**Avis délibéré de la mission régionale d'autorité
environnementale sur l'augmentation des seuils
d'exploitation d'une installation géothermique par la
société RTE à Lyon**

Avis n° 2026-ARA-AP-2133-N22948

Avis délibéré le 8 septembre 2026

Figure 4: Panache thermique simulé induit par l'installation - Janvier et Août (source dossier)

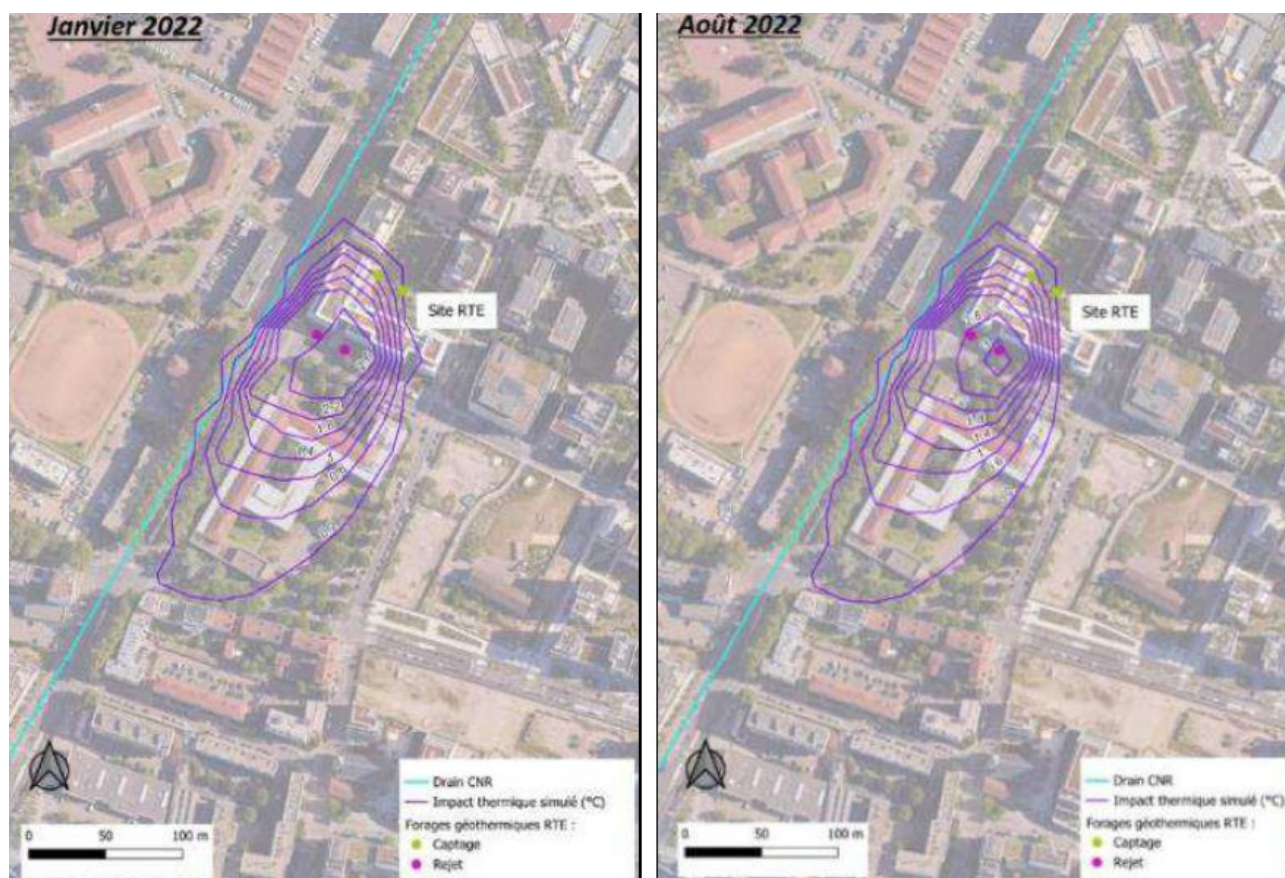
Cependant, l'augmentation des volumes de pompage de près de 40 % soulève un risque de migration de pollutions résiduelles. Le dossier ne démontre pas, en l'absence de simulations de transfert de masse, que l'augmentation du volume pompé ne générera pas de migration accélérée des panaches de la pollution historique du quartier de Gerland vers les forages du site ou vers des installations tierces.

En outre, le dossier ne simule pas l'impact qu'aurait un dysfonctionnement de l'installation qui entraînerait un rejet continu au seuil maximal de 25 °C (ou supérieur) en période de forte chaleur. Une telle simulation paraît nécessaire pour vérifier l'extension réelle du panache dans les conditions les plus défavorables, particulièrement lors des épisodes caniculaires, dont l'occurrence augmente et qui provoque sur la nappe un réchauffement anthropique de fond.

- **de compléter l'étude d'impact en intégrant des modélisations permettant d'apprécier les effets d'une situation de stress thermique majorante (volumes et températures de rejet autorisés) de l'ensemble des installations géothermiques identifiées dans le périmètre d'influence, ainsi qu'un scénario dégradé de l'installation afin de vérifier l'extension maximale du panache thermique ;**
- **de justifier l'absence d'impact sur la nappe et sur les installations tierces et, dans le cas contraire, de proposer les mesures d'évitement ou de réduction appropriées.**

Figure 5: Réchauffement de la nappe lyonnaise causé par les activités anthropiques et les constructions souterraines (Source dossier - CEREMA)

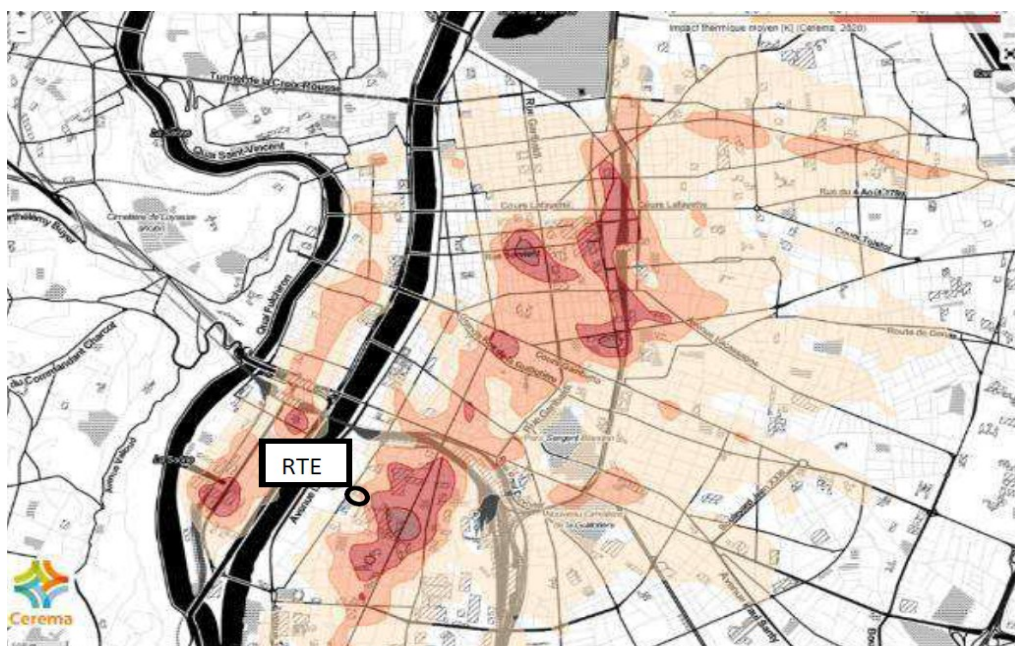
Pour apprécier les effets cumulés, la méthodologie employée est fondée sur des moyennes d'exploitation pour les installations géothermiques voisines, faute d'accès aux données réelles des exploitants tiers. Cette approximation conduit à lisser les valeurs et ne permet pas d'évaluer précisément le risque de saturation thermique locale de la nappe lors de périodes de forte sollicitation, particulièrement en période de canicule où tous les rejets sont possiblement au maximum simultanément. En l'état, il est impossible de conclure à l'absence d'impact sur les installations tierces voisines³³. Pour cela, il conviendrait de disposer des données des tiers ou, à défaut, de prendre en compte les données majorantes, à partir des arrêtés préfectoraux pour fiabiliser les données d'entrées, vérifier l'extension maximale du panache thermique et ainsi assurer, sur la base d'une modélisation fiable, qu'aucun recyclage thermique ou dégradation de performance ne sera imposé aux installations tierces.
